*Annexe adaptée compte tenu des modifications apportées à la demande de création, modification et suppression des voiries communales dans le cadre de la demande de permis unique visant à construire et exploiter un Hôpital à Wavre.
Les compléments sont repris en bleu dans le texte afin de les illustrer de manière claire et précise.*

Annexe n°18

Note justificative concernant la suppression, l'ouverture et la modification de voiries communales

Extrait du Plan n°79 – Plan de délimitation des voiries communales

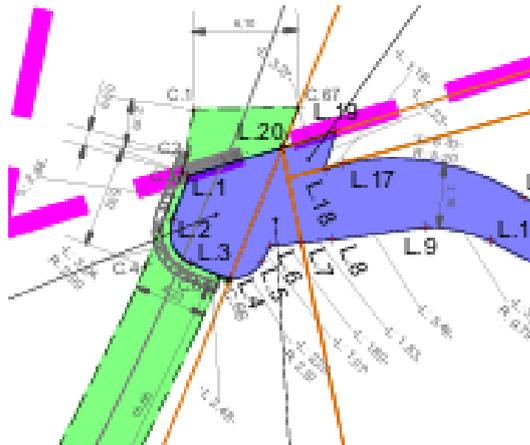
Le Chemin des Charrons a été modifié à l'extrémité Nord-Ouest du site - sur la propriété de la

clinique - afin de créer une zone de manœuvres et permettre aux véhicules venant de Wavre d'opérer uniquement un demi-tour. Répondant en cela aux demandes des riverains de pouvoir conserver cet accès au plus près de l'arrière de leur propriété comme actuellement.

Extrait du Plan n°79 – Plan de délimitation des voiries communales

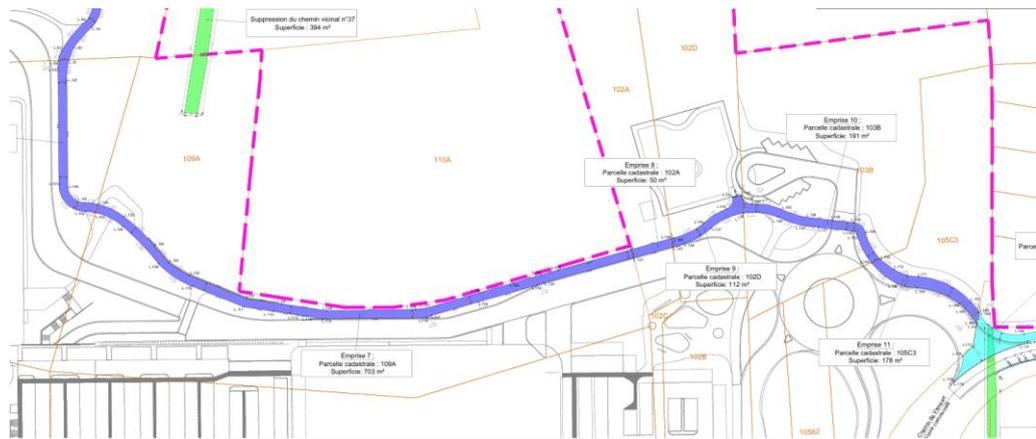
- Le tracé du chemin des Charrons est également modifié depuis la scission (Nord-Est) vers le chemin de Vieusart (Sud-Est) afin de renforcer son intégration et sa praticabilité.
